0-variant en toelichting van de insprekers in de Klankbordgroep

In de volumeschets van Animo/Erik Koopmans is het NWZ nieuwbouw ontwerp van april 2017 zodanig aangepast dat er geen beslag wordt gelegd op de Westerhout maar toch eenzelfde bouwvolume wordt gerealiseerd (zie figuur).

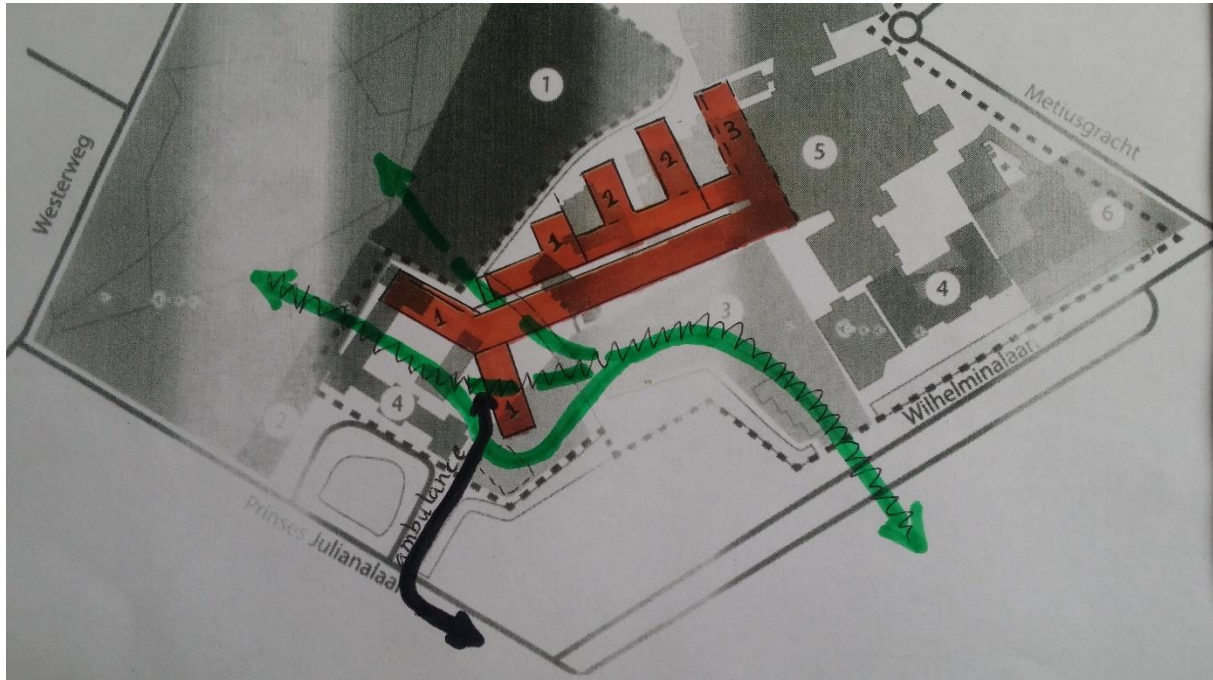
Het NWZ ontwerp is zoveel mogelijk gevolgd, maar er is een extra vleugel gemaakt richting parkeerterrein P8 en de vleugels richting Westerhout zijn zo ingekort dat ze op eigen NWZ terrein passen. Bovendien wordt vanaf Westerlicht eerst een stuk ligger gebouwd voordat de eerste (kortste) vleugel eraan wordt gekoppeld (bij het NWZ ontwerp wordt direct begonnen met een lange vleugel de Westerhout in, met daarna een stuk ligger).

Een globale analyse van de oppervlakken leert dat bij de 0-variant het totale oppervlak voor alle fasen zeker zo groot is als in de NWZ case. Het oppervlak voor alleen de eerste fase is in het alternatief duidelijk groter dan bij de NWZ case. Dit laatste compenseert ruim voor de iets lagere hoogte van de extra vleugel (omdat die dichterbij de woningen komt).

De ontsluiting voor ambulances loopt via de huidige route naar het P8 parkeerterrein (dus rechter/oostzijde van Westerlicht) en eindigt bij de extra vleugel waar de Spoed Eisende Hulp (SEH) komt. Op deze manier wordt de Westerhout niet verstoord. Omdat de SEH ingang aan de Westervlichtzijde van de vleugel ligt, zijn de woningen aan de Wilhelminaalaa ook afgeschermd van (nachtelijke) ambulance activiteiten.

1. Vanuit de tuin bij de hoofdingang om de kop van de extra vleugel heen en dan tussen de Westerlicht en nieuwbouw door. Maar daarbij moeten corridor/looproute en ambulance route samen door de opening tussen Westerlicht en de extra vleugel.

2. Vanuit de tuin onder de extra vleugel door op maaiveld hoogte (en een ondergrondse doorloop in de vleugel), of een verdiepte route onder de vleugel door. Hierbij kruisen corridor/looproute en ambulance route elkaar niet, maar komen wel vlak bij elkaar.

3. Vanuit de tuin langs de bestaande waterloop richting Westerhout, met kruising van de "ligger" (verlengde van de bestaande vleugel vanaf ingang richting Westerlicht). Hierbij zijn corridor/looproute en ambulanceroute volledig gescheiden. Omdat de corridor/looproute niet tussen Westerlicht en de nieuwbouw loopt zou de vleugel van Westerlicht (deels) te handhaven zijn. Bovendien kan de huidige waterloop behouden blijven. Vanwege de doorgang op maaiveld is een oplossing nodig voor de doorloop in de ligger.

4. Tenslotte kan gekozen worden voor een splitsing van ecologische corridor en looproute. Dan gaat de looproute om de kop van de extra vleugel heen (zie optie 1) en de loopt de corridor langs het water onder de ligger door (optie 3). Hierbij zou een glazen vloer op de begane grond uitzicht kunnen bieden op de ecologische corridor (de z.g. Els Borst corridor, vanwege haar bijdrage aan de vorige nieuwbouw van het MCA).

De ontsluiting voor ambulances via Julianalaan en P8 route leidt in de meeste cases tot een minder optimale ecologische corridor en looproute (uitgezonderd optie 3). Daarom is deze alleen acceptabel als de negatieve effecten beperkt worden en gecompenseerd. Dat betekent dat de ambulance ontsluiting moet lopen via het kruispunt Julianalaan/KSW en dat alleen bij calamiteiten via de Westerweg wordt gereden. Compensatie vindt plaats door de Julianalaan tussen Westerlicht en Westerweg auto-arm uit te voeren.

De vestiging van een Huisartsenpost (HAP) in de nieuwbouw leidt tot verkeer in de avond en nachtelijke uren. Bovendien is een parkeerterrein dicht bij de toegang nodig. Daarom vergroot een HAP direct naast de SEH de problemen voor de corridor/looproute, uitgezonderd bij optie 3. Bij deze optie zou overwogen kunnen worden de Westerlicht vleugel niet (geheel) te slopen, deze aan te sluiten op de nieuwbouw en hier de HAP onder te brengen. Bij de andere opties moet gezocht worden naar een andere locatie voor de HAP, bijvoorbeeld aan de andere zijde van het "acute zorg" bouwblok. Na de verdere sloop in fase 2 komen hier alternatieve toegangsroutes over het terrein beschikbaar.

- a. Geen aantasting van de Westerhout
- b. Hoogte extra vleugel conform afspraken over bouw dicht bij woningen
- c. Voldoende ruimte voor zowel een ecologische corridor als een looproute bij Westerlicht
- d. Geen overlast van de SEH voor recreanten in de Hout (m.n. Westerhout), noch nachtelijke overlast voor omwonenden
- e. Geen overlast van de HAP voor recreanten in de Hout (m.n. Westerhout), noch nachtelijke overlast voor omwonenden
- f. Niet bemoeilijken van een toekomstige eenwording van de Hout via minder barrièrewerking van het autoverkeer op de Julianalaan (zie punten over SEH en HAP).
